MEMOIRE EN REPONSE

**Relatif aux recommandations de la Mission Régionale
d'Autorité Environnementale (MRAe) dans le cadre du
projet de développement d'un parc éolien sur la commune
de Fère-Champenoise**

Septembre 2021

Photo n°4 : Entrée de Joches

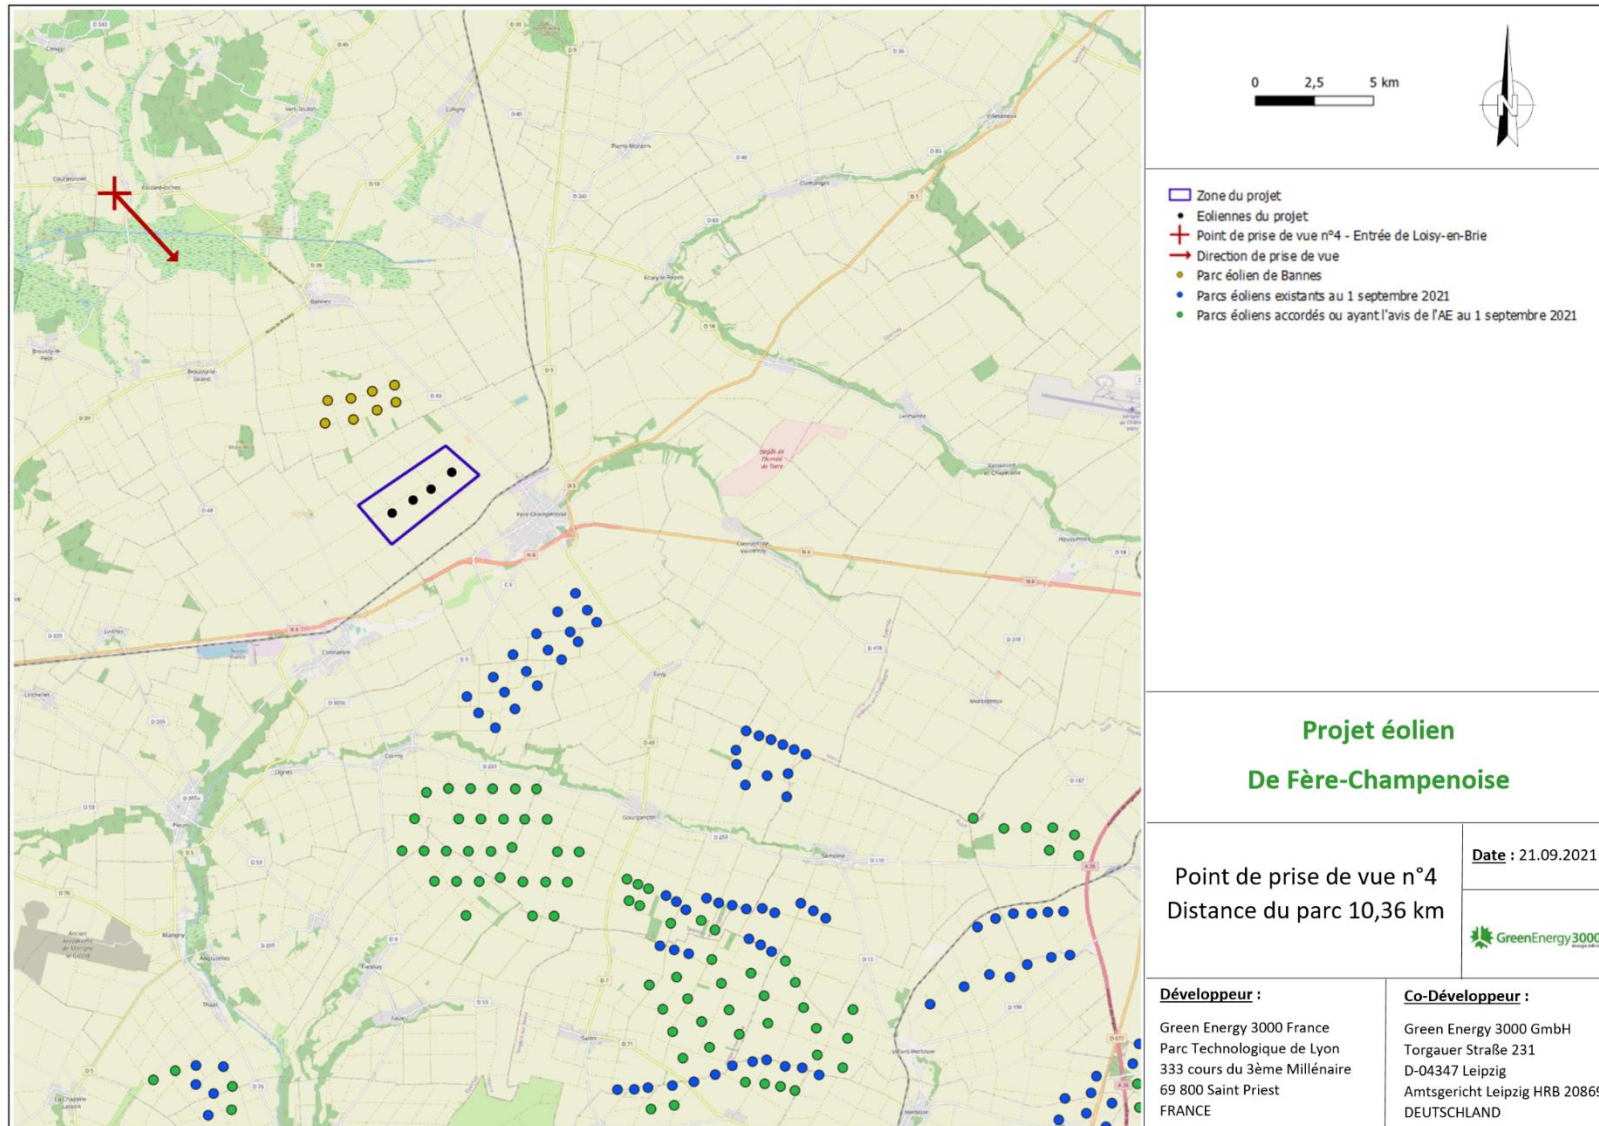
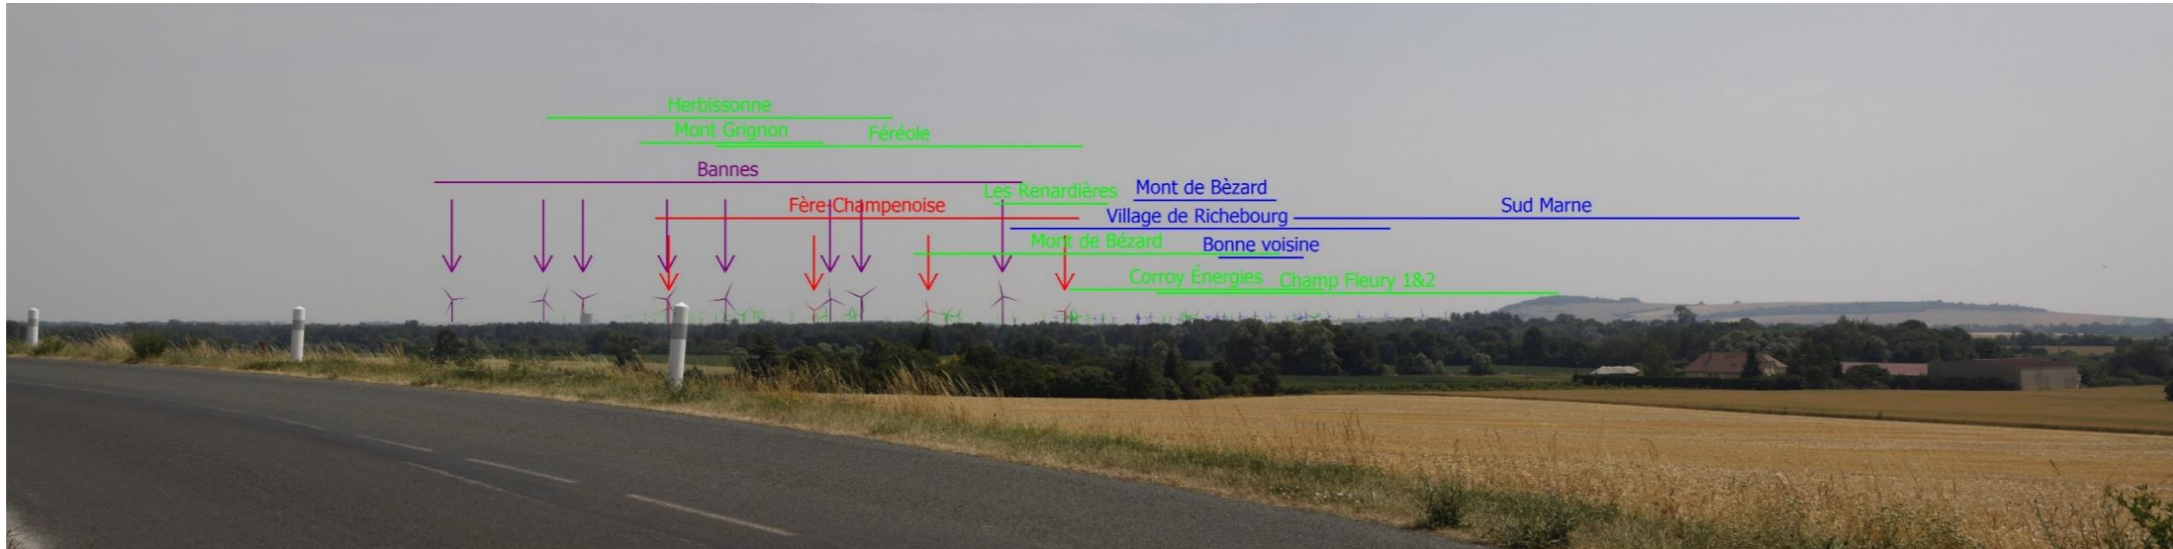
L'Ae regrette que les projets les plus proches et en particulier le projet de BANNES porté par la société SAS Énergies des Pidances n'aient pas été indiqués sur la carte et recommande au pétitionnaire de présenter, pour une bonne information du public, une carte localisant les parcs construits et à venir et en particulier de se rapprocher du pétitionnaire du projet de parc éolien de Bannes.

Le photomontage montre la relation entre le parc de Bannes et le projet de Fère-Champenoise depuis la partie Nord du territoire sur la D43 à l'Ouest de Joches. On constate que depuis ce secteur les éoliennes du parc de Bannes s'installent en premier plan des éoliennes existantes et du projet de Fère-Champenoise. Cette situation réduit la prégnance des éoliennes de notre projet qui s'intègre au paysage éolien existant. Les éoliennes du projet de Fère-Champenoise n'engendrent donc pas de dégradation dans la lecture du paysage, notamment le marais de Saint-Gond situé en contre-bas de la D43 (Annexe 4 : courrier Savart Paysage).

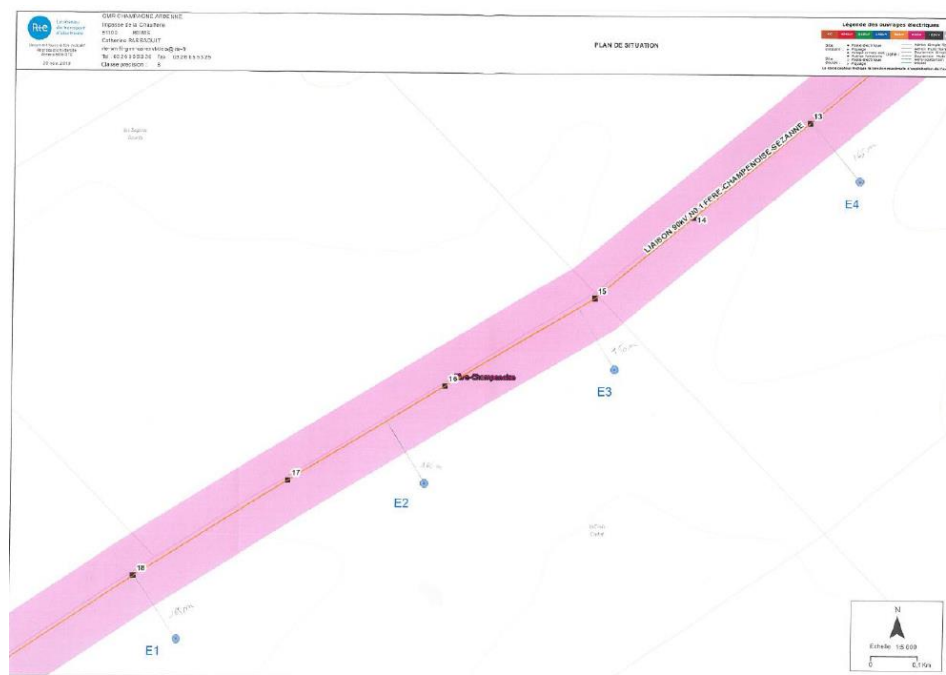
L'Ae s'interroge également du risque de perturbation aéraulique des éoliennes sur l'ouvrage de transport et recommande au pétitionnaire de s'assurer, auprès du gestionnaire réseau (RTE), de la compatibilité de son projet avec le bon fonctionnement du réseau électrique.

Le gestionnaire de réseau (RTE) a été contacté à plusieurs reprises notamment le 06 décembre 2019 lors de la réponse à la demande de compléments sur la question. L'implantation des éoliennes a été modifiée afin de respecter de façon scrupuleuse les distances préconisées par RTE pour un bon fonctionnement de son réseau et aussi afin de présenter un projet sécurisé exempt de risque relatif à cette ligne électrique (Annexe 5 du sous dossier « Annexes à l'étude d'impacts »).

Le respect des distances préconisées par RTE est également illustré dans le sous-dossier « *Projet architecturale* », notamment dans la section « Plans avec les distances par rapport à la ligne Haute Tension RTE ».

Photomontage d'interprétation

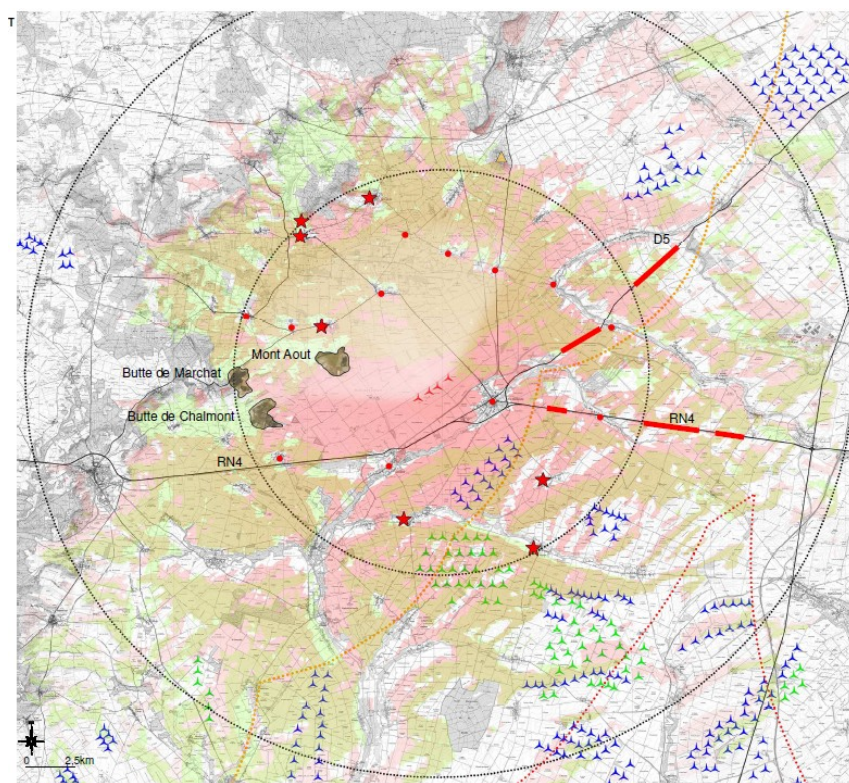
L'Ae ne considère pas que le parc s'inscrive comme une composante du paysage agricole local : en effet, les éoliennes viennent en premier plan des implantations existantes et marquent le paysage par leur prégnance renforcée (cf. photomontage ci-dessous).

Vue depuis la N4 entre Fère-Champenoise et Connantray – Covoisibilité avec le Mont Août

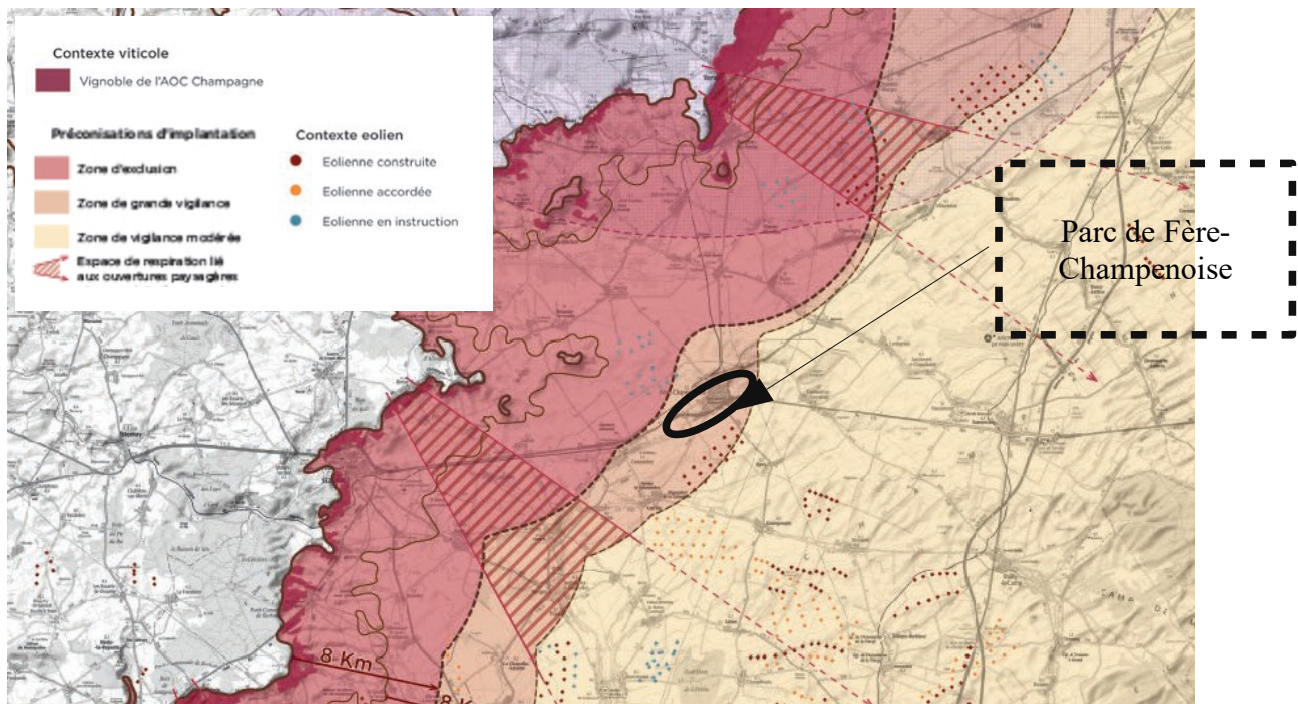
La visibilité du projet dans l'aire d'étude rapprochée confronte le projet de parc et le site du Mont Août. Là encore, le pétitionnaire estime les impacts faibles car d'une part le rapport d'échelle entre les éoliennes et le Mont reste faible (les éoliennes ne surplombent pas le Mont), et d'autre part, les vues avec co-visibilité sont ponctuelles et sur des axes secondaires. Les éoliennes seront pourtant visibles depuis le Mont Août, mais le dossier indique que « *bien que les éoliennes du projet se rapprochent de la zone d'engagement du bien classé, leur implantation et leur intégration dans la plaine champenoise limitent leur incidence visuelle sur la zone d'engagement de la cuesta.* ».

Étude de la saturation et de l'effet d'encercllement de la commune de Gourgauçon

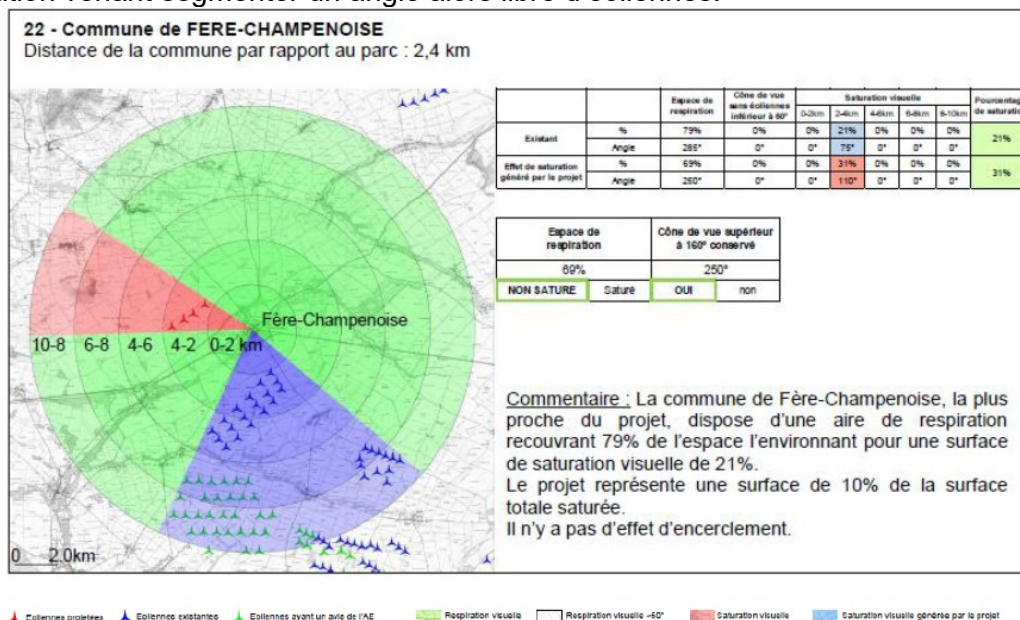
Toutefois, l'Ae s'est étonnée des interprétations de l'analyse de la saturation visuelle à partir des communes les plus proches. Ainsi, pour la commune de Gourgauçon, présentée comme la plus impactée par la présence d'éoliennes, alors que les angles de saturation atteignent 72 % de la visibilité théorique de la commune, le dossier conclut à une respiration de 72 % (diagramme et commentaire ci-dessus). **Elle recommande au pétitionnaire de s'assurer de la pertinence de ses conclusions.**

Vue depuis la RN4

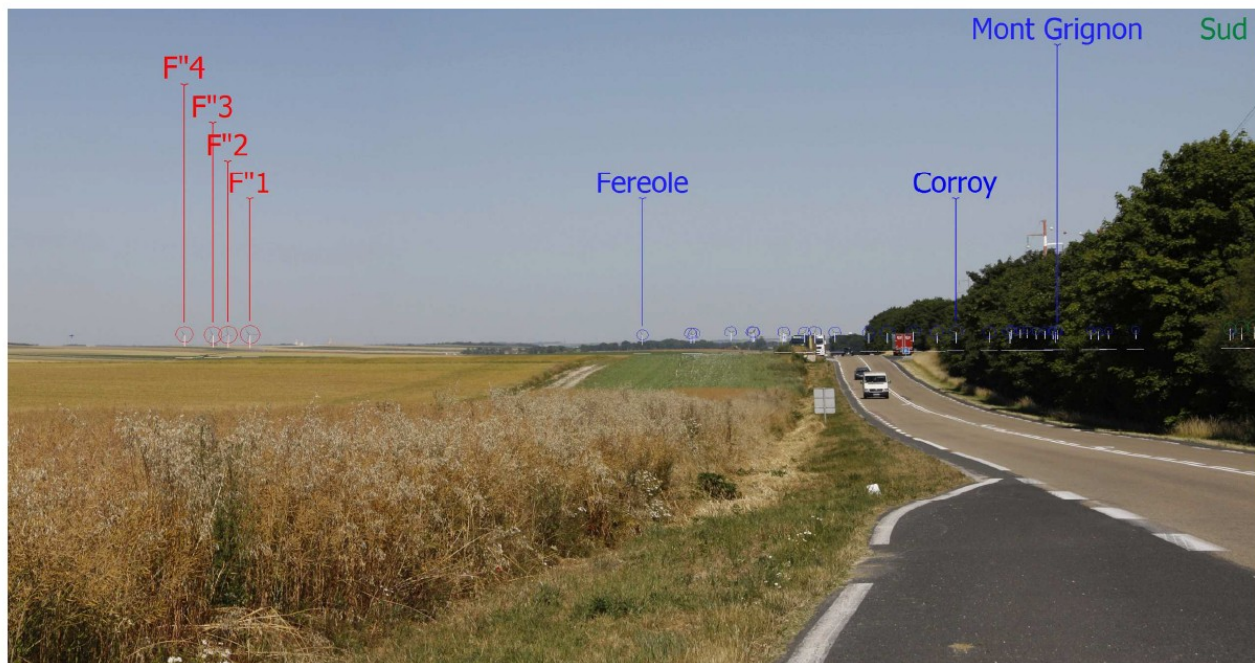
Le pétitionnaire indique que les nouvelles machines restent raccrochées aux parcs éoliens existants. Or plusieurs photomontages montrent le contraire : l'Ae constate donc un mitage du paysage, en opposition aux recommandations du SRE.

Elle recommande au pétitionnaire de présenter la cohérence de son projet avec toutes les recommandations du SRE et non pas de se limiter à celles sans effet sur son projet.
